TILSYNSNOTAT NR. 02

Idestrup sogns menighedsråd
Idestrup præstegård
Møllevvej 35, 4872 Idestrup

Tilsynsnotat

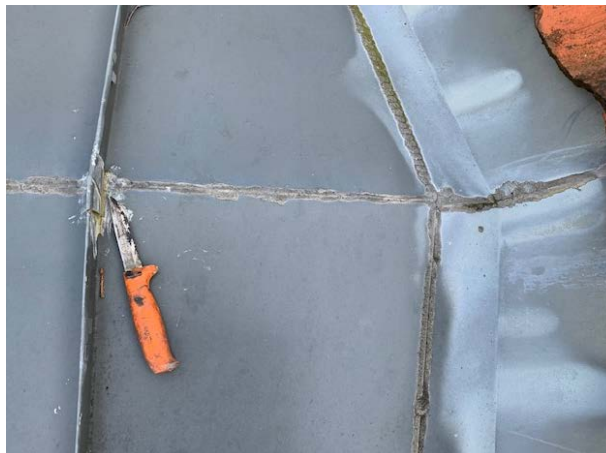
Besigtigelse af frontispicens tag, viser tydelige tegn på tagarbejde som ikke er udført håndværksmæssigt korrekt.

Forkert udført zink arbejde, resultere i af der opstår revner i loddede samlinger som vidst på billedet.

Kip samlinger er forkert udført, og er skjult af med zinkplade, hvorefter den er loddet. Dette er ikke udført håndværksmæssigt korrekt.

Forkert udført afslutning ved tagfod, har gjort at der er direkte adgang fra tagfoden og ind til undertaget.

Forkert lodning af zink og manglende korrekt udførelse af zinktaget, har gjort at taget ikke arbejder som det skal. Dette medfører at der opstår sprækker hvor vand, sne og fugt kan trænge ind i tagkonstruktionen.

Manglende fals og skjult samling som er loddet har fået zinken til at revne i samlinger.

Frontispicen er opbygget med krydsfiners plade, og viser tydelige tegn på opfugtning, skimmel og frostskeer i træværket, dette bør udbedres.

Fugt og skimmel er generelt problem på de synlige krydsfiners plader.
